改善箇所説明図

基準不適合発生箇所

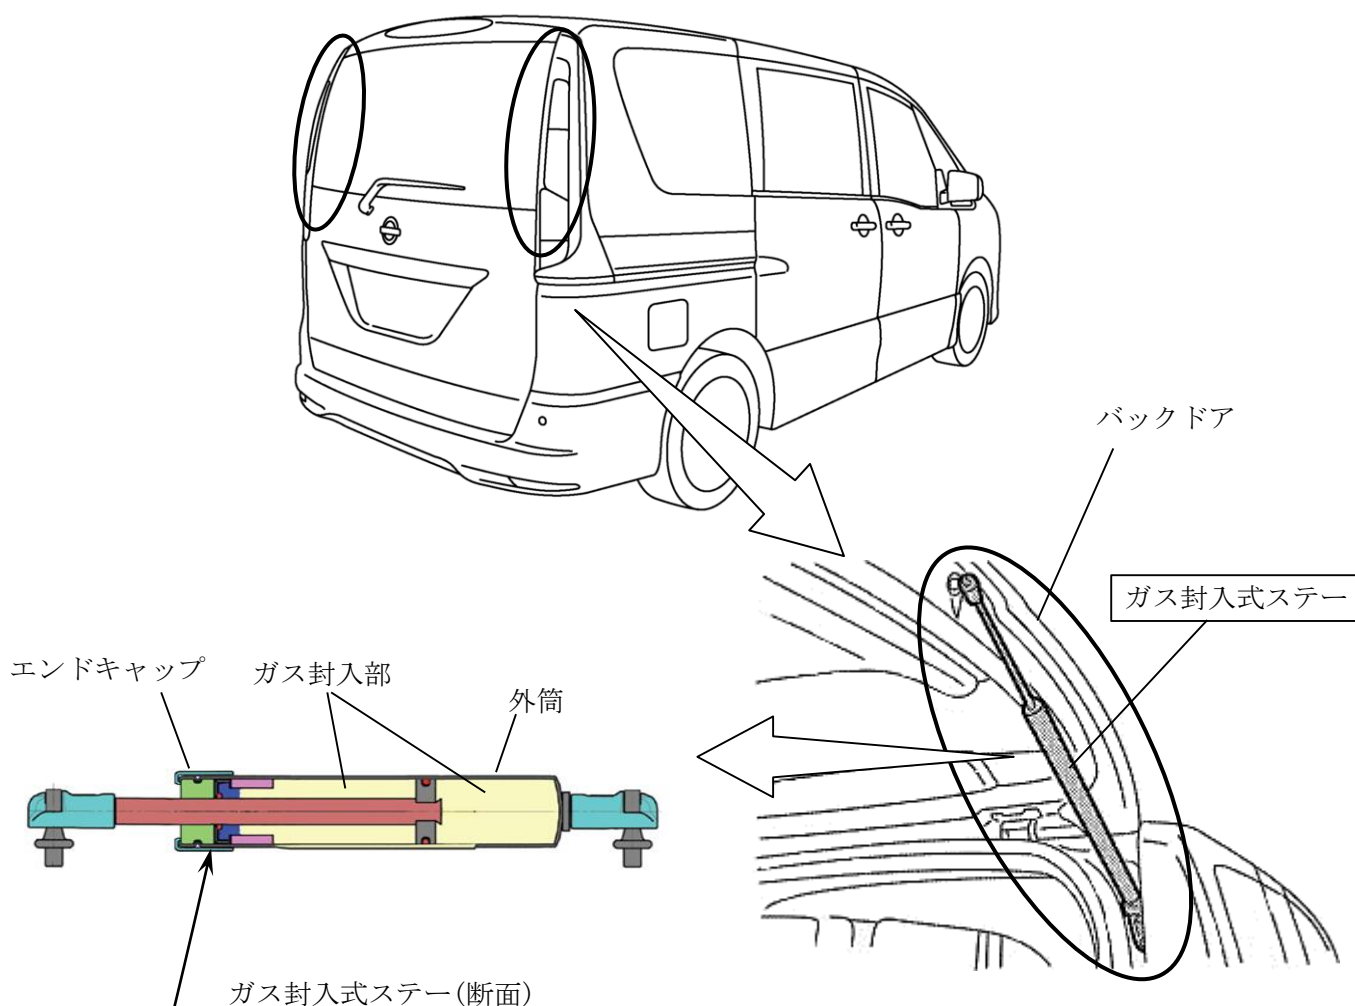
バックドアのガス封入式ステアにおいて、外筒のエンドキャップ部の塗装が不適切なため、早期に腐食するものがある。そのため、そのままの状態で使用を続けると、腐食が進行し、封入されたガスにより外筒が破損して、当該ステアが車体の外に飛び出し、路上に落下して交通の妨げになるおそれがある。また、バックドアを開く際に当該ステアが破損すると、周囲の人が負傷するおそれがある。

全車両、当該ガス封入式ステアを対策品と交換する。

尚、交換部品の準備に時間を要することから、暫定措置として、当該ステアを点検し、腐食による板厚低下が認められる場合は、対策品と交換する。板厚低下が認められない場合は、後日対策品と交換する。

識別：銀色のシールをモデルナンバープレートの右横に貼り付ける。
